改善箇所説明図

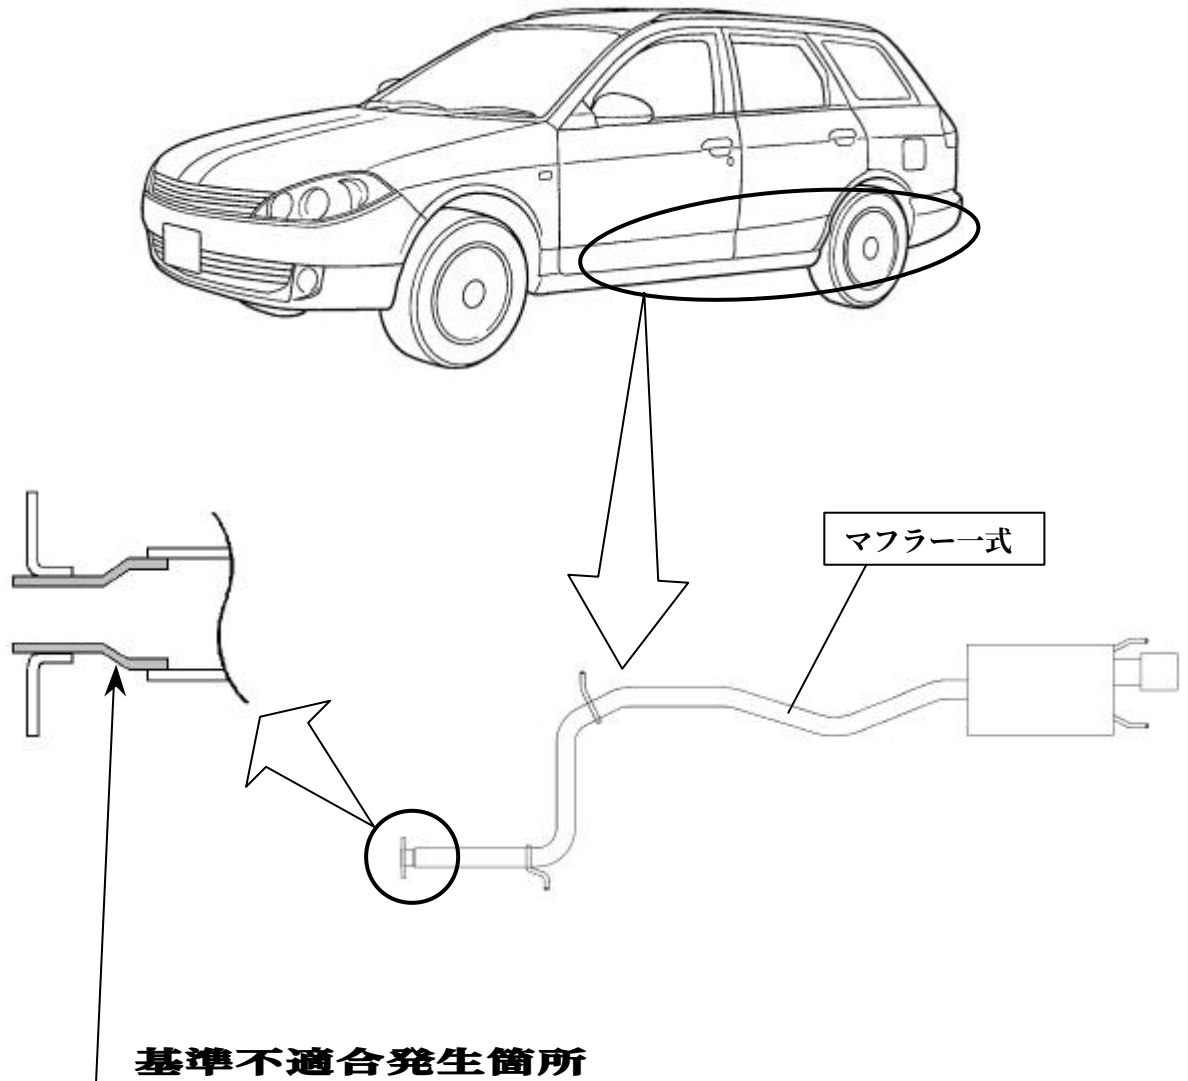
特別仕様車（メーカー呼称：ライダーステージ2）の騒音防止装置において、排気管の一部に材質の異なるものを取り付けたため、使用過程で錆が発生することがある。そのため、そのまま使用続けると、錆が進行して、原動機等の振動により排気管が折損し、騒音が増大するおそれがある。

全車両、マフラー一式を正規品と交換する。

識別：銀色のシールをモデルナンバープレートに右横に貼り付ける。
